**Avis délibéré sur le projet d'exploitation d'une carrière  
de matériaux alluvionnaires à Hagondange (57)  
porté par la Société Granulats VICAT**

n°MRAe 2022APGE139

Nom du pétitionnaire	Société Granulats VICAT
Commune	Hagondange
Département	Moselle (57)
Objet de la demande	Projet d'exploitation d'une carrière de matériaux alluvionnaires à Hagondange
Date de saisine de l'Autorité environnementale :	06/10/22

**Figure 2 - plan de phasage de l'exploitation et points de pompage**

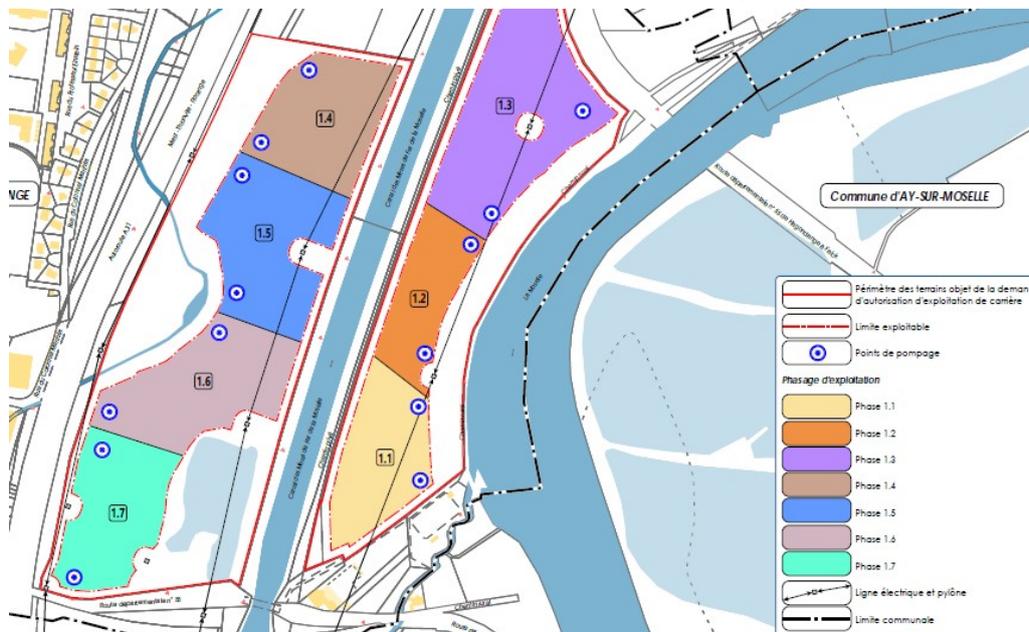
Les eaux de la nappe seront pompées au débit de 200 m<sup>3</sup>/h et seront dirigées vers des bacs de décantation mobiles avant leur rejet dans le canal. Il y aura deux bacs de décantation mobiles par phase d'exploitation. Ces derniers permettront de traiter les eaux d'exhaure au débit de 100 m<sup>3</sup>/h chacun. Il n'y aura donc pas de différentiel entre le débit de pompage et le débit de rejet.
